TRANSPORDIAMET

Meie 30.09.2025 nr 7.1-1/25/14607-2

Võru vald Umbsaare küla Kiviaugu kinnistu ristumiskoha ehitamise nõuded

Joonis 1. Ristumiskoha pikikaldete kujundamine

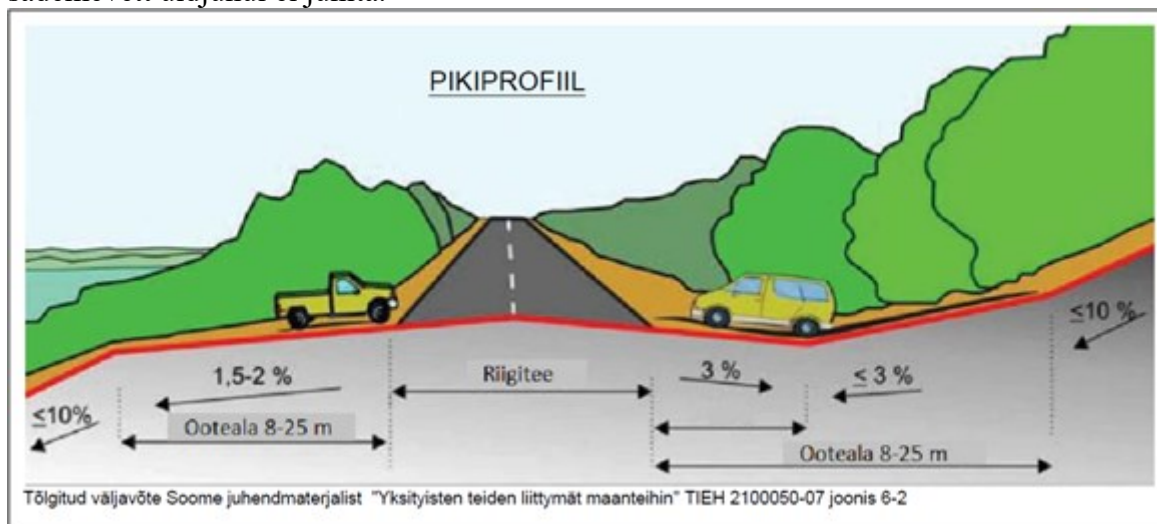
10. Ristumiskoht projekteerida riigiteega võimalikult täisnurga all. Ristumiskoha pikikalded määrata vastavalt alltoodud joonise põhimõtetele arvestusega, et riigitee alusele maale sademeveett üldjuhul ei juhita.
